CENTRÁLNÍ PŘEDPOVĚDNÍ PRACOVÍŠTĚ ČHMÚ, PRAHA 4

ZMĚNOVÝ LIST:

Číslo: **ZL060**

Předmět: Skleněné zábradlí

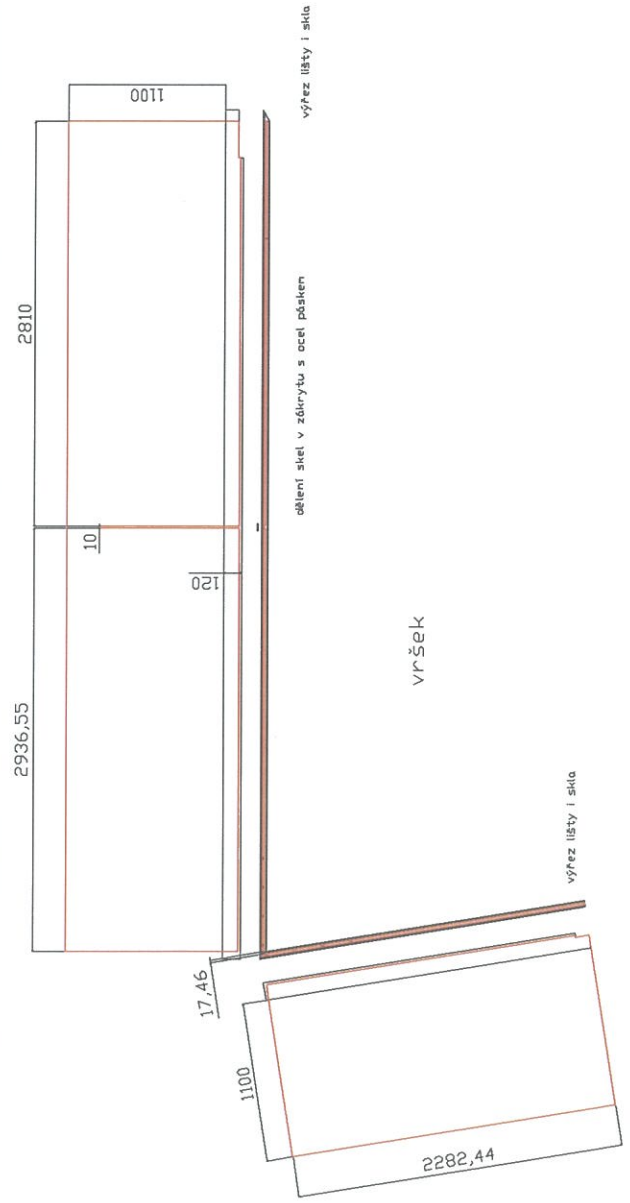
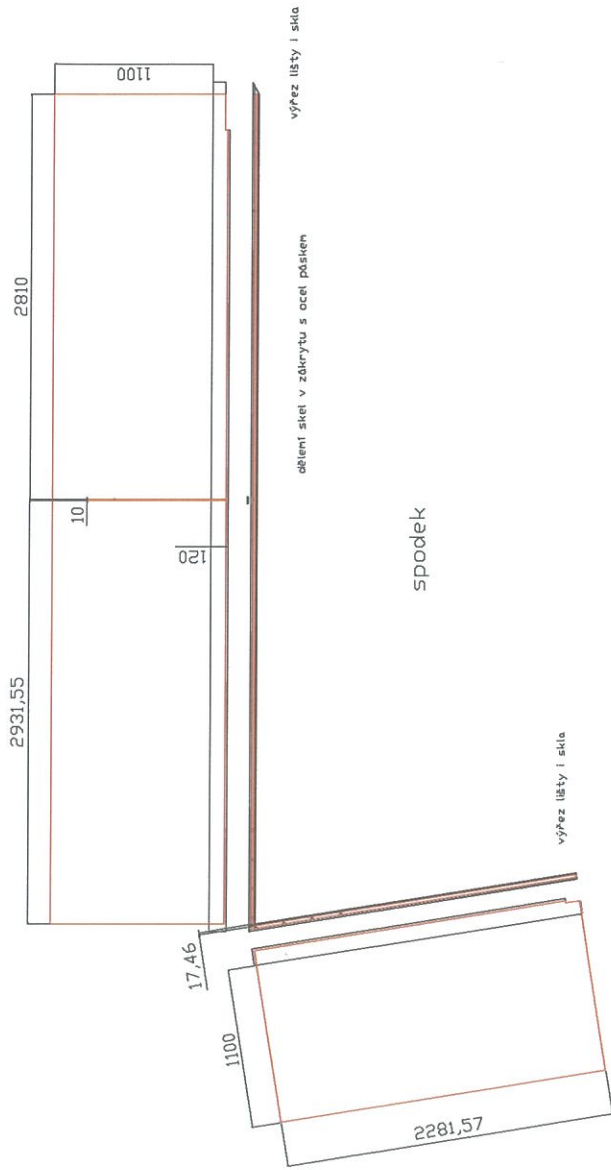
Záměna tloušťky skel skleněného zábradlí na balkonech a pozorovatelně

Záměna tloušťky skel skleněného zábradlí na balkonech a pozorovatelně z rozměru 10/10/2 na 8/8/2 dle vydané výrobní projektové dokumentace ze dne 9.10.2020 (viz příloha). Současně byla prodloužena délka záruční doby na skleněné zábradlí o 1 rok na 72 měsíců.

zábrazdi sklo kalené comex 88/2 čiré, kaleno bez rozřitka, hrany rovné se zábrkem leštěné

zábrazdi sklo kalené comex 88/2 čiré, kaleno bez rozřitka, hrany rovné se zábrkem leštěné
